Veřejná vyhláška

opatření obecné povahy
č. 14/2020

stanovení přechodné úpravy provozu

na silnici II/325, II/297, III/32554, III/32552, III/2592, III/32553, III/32551, z důvodu provádění rekonstrukce mostu č.ev.14-057 dle situace s následujícími úpravami:

Situace u rekonstruovaného mostu v Rudníku :

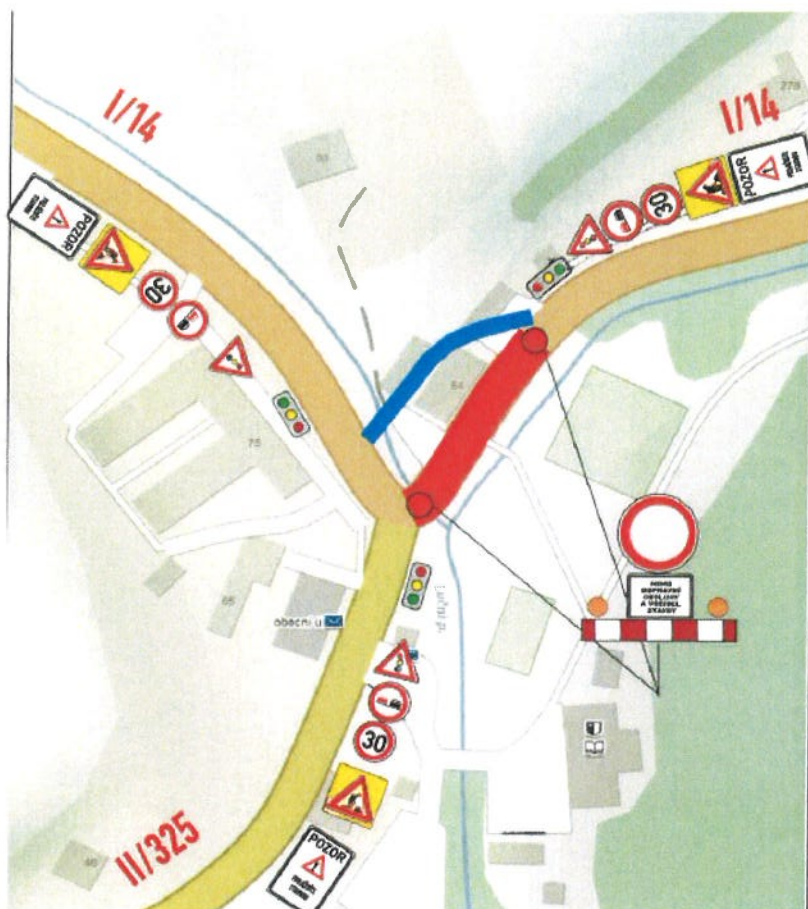
- všechny IP 22 nebudou obsahovat symboly B13 a B17, ale symbol A22
- předběžné DZ B13 + E13 + E3a, navržené v detailech č. 1, 15, 16, 17, 18 a 19 bude nahrazeno B13 + B17 + E3a

- DZ IS11b bude umístěno na křižovatku silnic III/32551 a III/2953 (šipka vpravo) a na křižovatku silnic III/2953 a II/295 (šipka vlevo). Pro opačný směr jízdy bude na uvedených křižovatkách doplněno DZ E9 se symbolem osobního vozidla u DZ IS11b objížděné trasy uzavírky silnice I/14 ve Vrchlabí. V Dolní Branné pak bude po stejnou dobu navíc doplněno DZ IS11b + E13 (šipka vpravo) pro navedení ze silnice II/295 na silnici III/2953 při příjezdu od Studence

- DZ v detailu č. 17 zde bude umístěno až od 7.6.2020
- na silnici II/325 před rekonstruovaným mostem bude na nejbližším vhodném místě pro otočení nákladních vozidel umístěno DZ B13 + B17+E13 „Mimo BUS“

- dodatková tabulka E13 bude vždy obsahovat název obcí nacházejících se na dané alternativní trase.
- DZ B4 + E13 nebude umístěno v Hostinném
- Vytvořené poježděné hrany frézování vozovky budou po celou dobu jejich existence zvýrazněny reflexní barvou. Hrana frézování bude dále označena pomocí dopravní značky A7b, doplněno o dodatkovou tabulku E13 „Hrana frézování“ a E3a „25m“ umístěné 25m před hranou, společně s dopravní značkou B20a „20“, příp. „10“. Hodnota omezení bude stanovena s ohledem na výšku a provedení hrany. Za hranou frézování bude opakováno značení B20a s hodnotou přípustné rychlosti v úseku stavby, případně ukončení omezení rychlosti pomocí B20b, pokud se bude jednat o hranu frézování na konci úseku.
